Zn. spr.: SA.270.1.1.2022

Odpowiedź na pytanie

dot. postępowania pn.: „**Budowa drogi nr 40 w leśnictwie Strzyżyna i Studzianki o długości 1,9 km**”

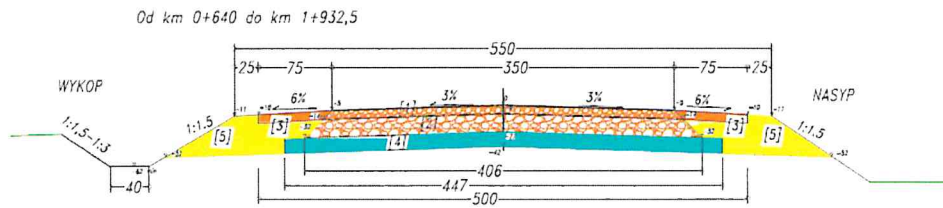
Czy Zamawiający dopuszcza wykonanie wzmocnienia podłoża mieszanką gruntowo – cementową 2,5 – 5,0 MPa gr 15 cm metodą mieszania na miejscu?

Zgodnie ze STWiORB karta D – 04.05.01a. PODŁOŻE ULEPSZONE Z MIESZANKI GRUNTU ZWIĄZANEGO HYDRAULICZNIE CEMENTEM pkt.5.7. Wytwarzanie i wbudowanie mieszanki „ Mieszankę gruntu związanego cementem o ściśle określonym składzie zawartym w receptce laboratoryjnej należy wytwarzać w wytwórniach (mieszarkach) stacjonarnych lub mobilnych zapewniających ciągłość produkcji i gwarantujących otrzymanie jednorodnej mieszanki. Mieszarka powinna być wyposażona w urządzenia do wagowego dozowania gruntu i cementu oraz objętościowego dozowania wody”.

Na budowie można więc przygotowywać mieszankę **jedynie** w wytwórniach mobilnych posiadających ww. wyposażenie. Wyklucza się inny sposób przygotowania mieszanki. Dlatego zapisy w dokumentacji dopuszczają alternatywne przygotowanie mieszanki na miejscu i z dowozem.

Przekrój konstrukcyjny w projekcie wykonawczym zawiera bardziej szczegółowe opisy robót z powołaniem na STWiORB niż to pokazano w projekcie budowlanym.

- [1] 9 cm: warstwa górna z mieszanki z kruszywa łamanego niezwiązanego 4/31,5 mm z zmiatowaniem kruszywem łamanym 0-4 mm wg. D-05.01.04a
- [2] 18 cm: dolna warstwa z mieszanki kruszywa łamanego niezwiązanego 31,5/63 mm wg. D-05.01.04a
- [3] 9 cm: pobocze z kruszywa niesortowanego 0-31,5mm wg. D-06.03.01a
- [4] stabilizacja podłoża o grub. 15 cm z mieszanki związanej cementem o $R_m=1,5MPa$ wg. D-04.05.01a
- [5] pobocza z dowiezionego gruntu G1

Uwaga: Mieszanke kruszywa związanej cementem o ściśle określonym składzie zawartym w recepturze laboratoryjnej należy wytwarzać w wytwórniach (mieszarkach) stacjonarnych lub mobilnych zapewniających ciągłość produkcji i gwarantujących otrzymanie jednolitej mieszanki. Wytwórnia powinna być wyposażona w urządzenia do wagowego dozowania kruszywa i cementu oraz objętościowego dozowania wody.
